II/605 a III/2365 Beroun, rekonstrukce silnic - zbývající úsek

Rekonstrukce mostu ev.č. 2365-2 přes Dibeřský potok (ulice Jungmannova)

Změnový list

Změna hlubinného založení objektu SO 202

Půdorys
M 1:100

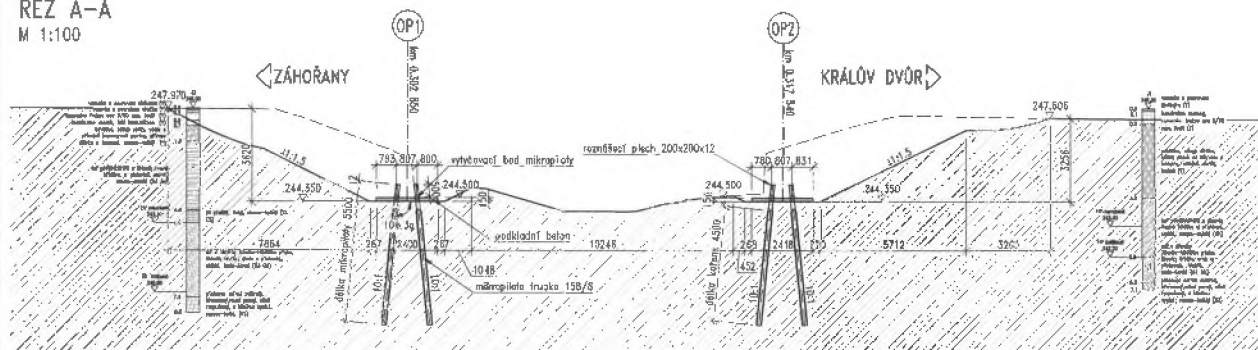
Věc: Žádost Zhotovitele o změnu hlubinného založení objektu SO 202 – Rekonstrukce mostu ev.č. 2365-2 přes Dibeřský potok

Na základě řešení hlubinného zakládání objektu SO 202 ve stupni RDS, na návrh projektanta RDS, a se souhlasem autorského dozoru, předkládáme k posouzení změnu hlubinného založení objektu SO 202 z velkopřůměrových pilot, uvažovaných v PDPS, na mikropiloty. Jedná se o variantní řešení hlubinného založení, jehož kvalita a životnost jsou obdobné jako u řešení v PDPS. Dále je toto řešení, hlubinného založení pomocí mikropilot, vhodnější z hlediska menšího zásahu do podloží mostu, kdy není nutné provádět výkopy pro odstranění stávajících základů pod hladinu podzemní vody resp. vody v potoce. Dále není nutné provádět zpětné zásypy pod základovou spáru, které by byly velmi obtížně proveditelné vzhledem k přítomnosti podzemní vody. V neposlední řadě je změna řešení hlubinného založení na mikropiloty vhodnější z důvodu nasazení menší mechanizace při samotné realizaci hlubinného zakládání, tedy šetrnosti stavebních prací k okolní zástavbě rodinných domů, tak i ke zkrácení doby výstavby objektu SO 202.

1. Inženýrské síle uvedené na výkrese jsou vykresleny pouze orientačně, před započatím stavby bude nutné všechny dotčené síle měřit výtahem a být v dispozici z vyřazení jednotlivých spojů.
2. Rozměřací pěch bude k trubce mikropiloty přivazán kautčovým svazem tloušťky 3mm.
